**Version de micrologiciel BERNINA
B 750 QE / B780– V351316**

Steckborn, 15.06.2015

Informations concernant le micrologiciel

- Broderie - fonction «broderie de bordures»

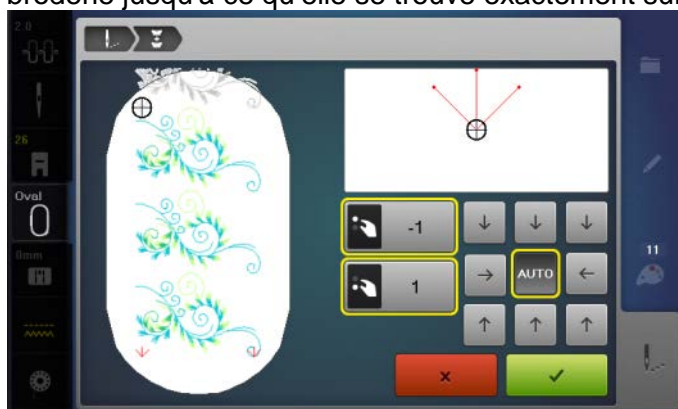
La fonction broderie de bordures peut être désormais sélectionnée dans le mode de broderie et permet ainsi la broderie continue des bordures commencées, également quand on a débranché puis remis sous tension la machine. Cette amélioration permet à l'utilisatrice d'interrompre ses projets de bordures (si la machine est débranchée) et de les poursuivre au même endroit (quand la machine est à nouveau mise sous tension).

- 1) Créer une bordure avec un motif de référence. Broder et terminer le motif avec tous les points de référence. Puis enregistrer et débrancher la machine.

- 2) Remettre sous tension la machine, ouvrir le motif de broderie dans le programme personnel et basculer dans le mode de broderie. Sélectionner «broderie de bordures», une animation invite à retendre le tissu dans le cadre. Confirmer.

- 3) Le cadre de broderie se déplace près des derniers points. Le bouton multifonctions permet de régler horizontalement et verticalement la position de l'aiguille dans le cadre de broderie jusqu'à ce qu'elle se trouve exactement sur un point de référence.

- 4) On peut maintenant poursuivre la couture de la broderie au bon endroit.

- **Broder - surface inactive dans le mode de traitement (seulement B 750 QE)**

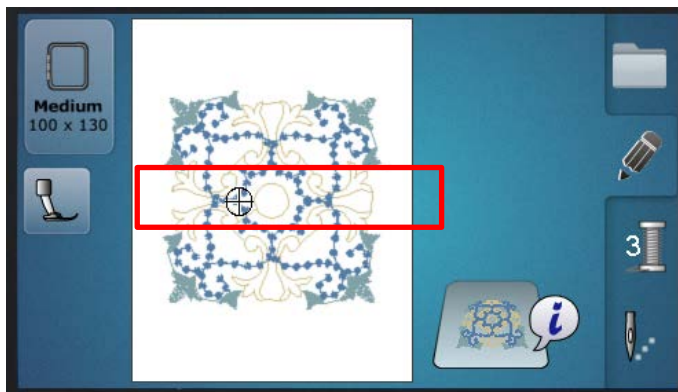
Une certaine partie de la surface dans le mode de traitement ne réagit pas à l'effleurement. Le motif de broderie ne peut plus alors être déplacé sur l'écran avec le doigt ou le stylo. Cette erreur a été corrigée.

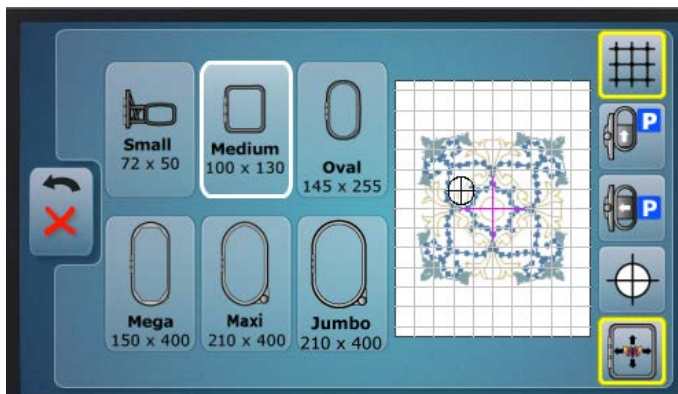
- **Broder - vitesse de broderie optimale/maximale**
Cette fonction est désormais toujours visible indépendamment du cadre de broderie fixé.
- **Broder - perte de la position de broderie**
Si la broderie des lettres de la police «Puffy» est interrompue, il n'y a plus de perte de position de la broderie.
- **Broder - tableau chromatique**
Le tableau chromatique de la marque des fils «King Star» a été actualisé dans le mode de broderie.
- **Broder - fonction de la grille (B 750 QE)**
La fonction de la grille a été ajoutée dans le mode de broderie.
